ICT INFRASTRUCTUUR SIMULATIEPOPPEN

Ter verduidelijking op de 1^e Nota van Inlichtingen geven we in bovenstaande figuur de gewenste situatie weer.

Figuur 2 Niet toegestaan

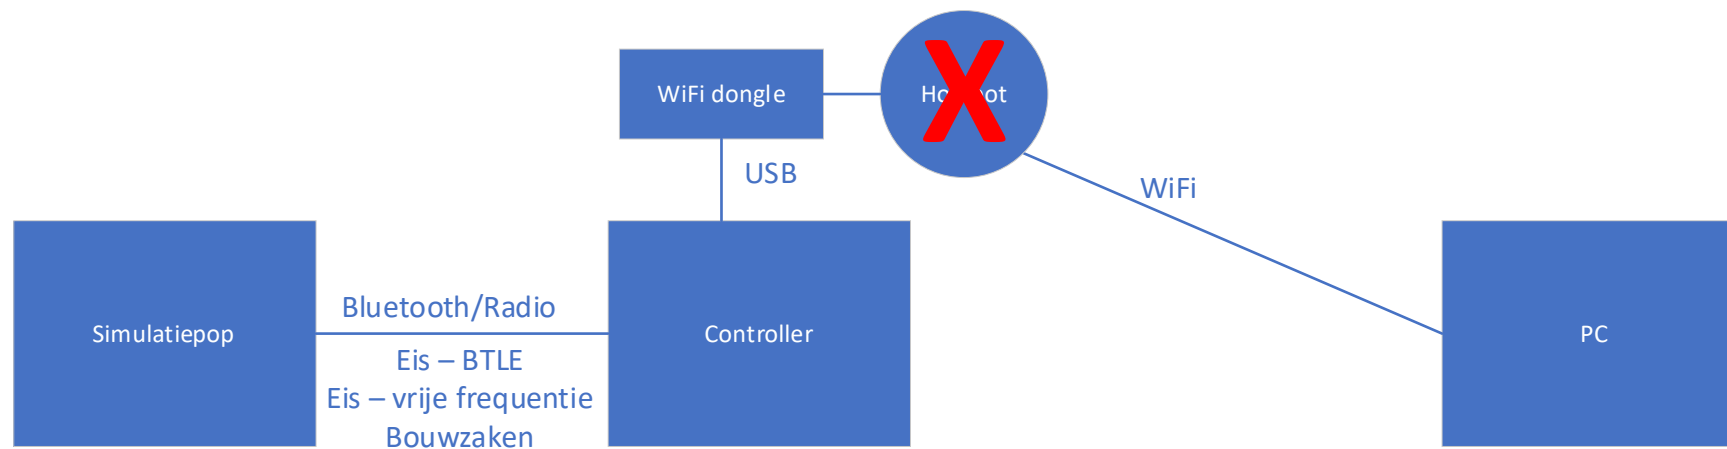
Bovenstaande ICT infrastructuur is niet toegestaan. Dit is aangegeven met het rode kruis, omdat dit soort uitzonderingen interfereren met het LUMC WI-Fi waardoor de werking van ons eigen WI-Fi minder kan worden.
